**Verslag huishoudelijke elektrische installatie op laagspanning en zeer lage spanning****Algemeen:**

Referentie: 004-20260320-01	Datum controle: 20/03/2026
Keurder: 004

Eigenaar:	Onbekend	EAN-code:	Onbekend
Adres installatie:	A. Rodenbachstraat 69, 9470 - Denderleeuw	Nummer teller(s):	Onbekend
		Distributienetbeheerder installatie:	Fluvius
Datum uitvoering installatie: ☐ Vóór 01/10/1981 ☒ Tussen 01/10/1981 en 01/06/2020 ☐ Vanaf 01/06/2020			
Type: ☒ Wooneenheid ☐ Niet-huishoudelijk ☐ PV ☐ Batterij ☐ Laadpaal

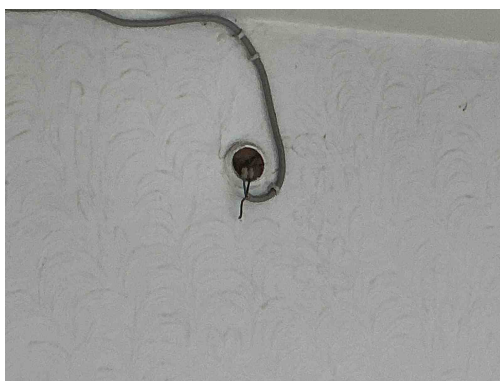
C21 - Het gebruik van geleiders van het type VOB, zonder bijkomende afscherming is niet toegestaan (Boek 1: 5.2.9.6).
Opmerking: Oa slaapkamer 1, badkamer

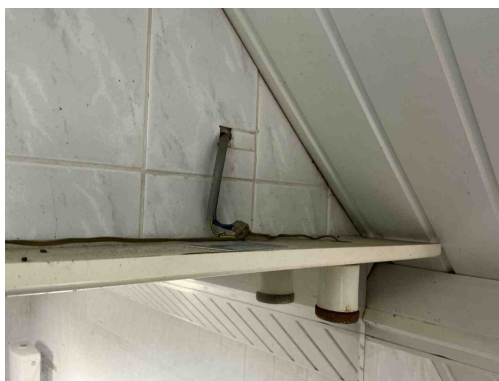
C21 - Het gebruik van geleiders van het type VOB, zonder bijkomende afscherming is niet toegestaan (Boek 1: 5.2.9.6).
Opmerking: Oa slaapkamer 1, badkamer

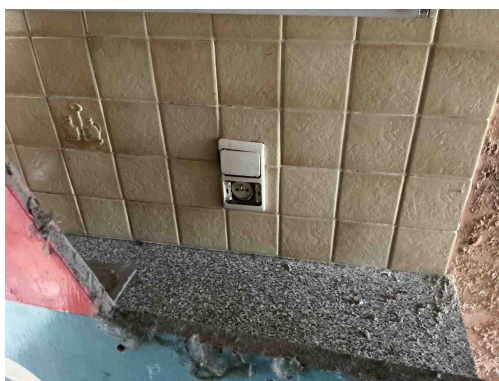
C21 - Het gebruik van geleiders van het type VOB, zonder bijkomende afscherming is niet toegestaan (Boek 1: 5.2.9.6).
Opmerking: Oa slaapkamer 1, badkamer

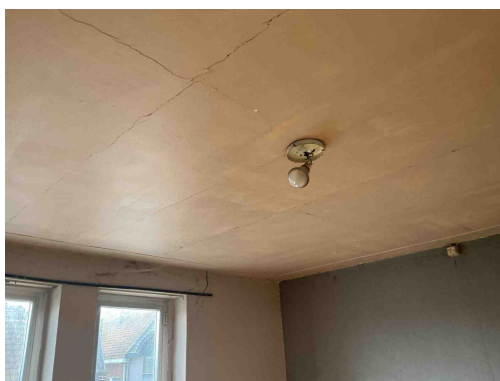
T23 - Het elektrisch materiaal is beschadigd. (Boek 1: 1.4.1.3).
Opmerking: Oa slaapkamer 2, keuken

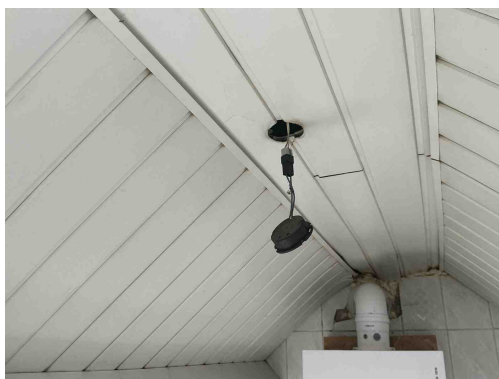
T23 - Het elektrisch materiaal is beschadigd. (Boek 1: 1.4.1.3).
Opmerking: Oa slaapkamer 2, keuken

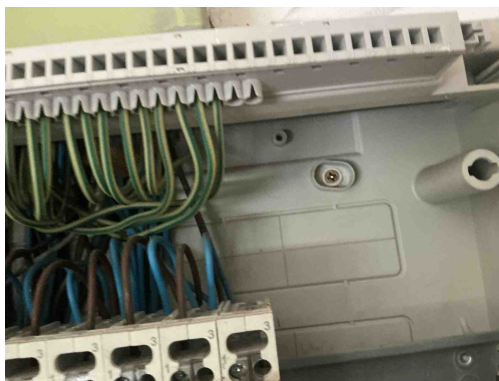
T23 - Het elektrisch materiaal is beschadigd. (Boek 1: 1.4.1.3).
Opmerking: Oa slaapkamer 2, keuken

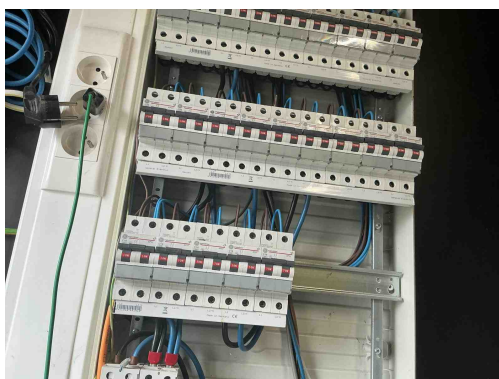
T21 - Het elektrisch materieel is niet geplaatst volgens de voorschriften van de fabrikant/ regels van goed vakmanschap . (Boek 1: 1.4.1.3)
Opmerking: Oa vijzen niet afgedekt bord 2

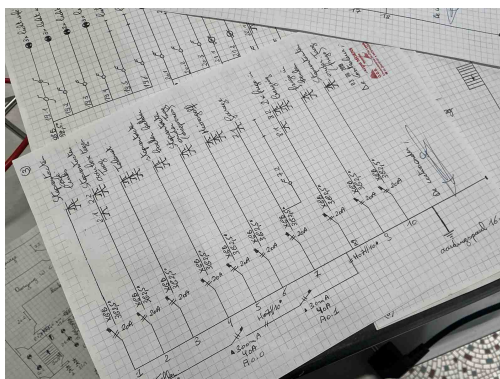
C19 - In de desbetreffende kring wordt de nulgeleider verdeeld en een geleider is met de blauwe kleur gekenmerkt maar deze laatste is niet als nulgeleider gebruikt (Boek 1: 5.1.6.2).

Opmerking: Oa bord 1

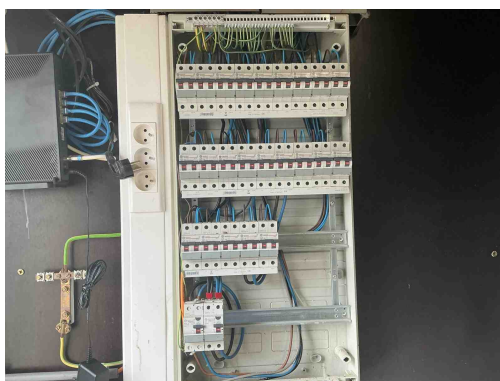
S32 - Niet alle verplichte gegevens staan op het ééndraadsschema (Boek 1: 3.1.2.2).
Opmerking: Oa voedingspanning, plaatsingswijze, type automaat, ..
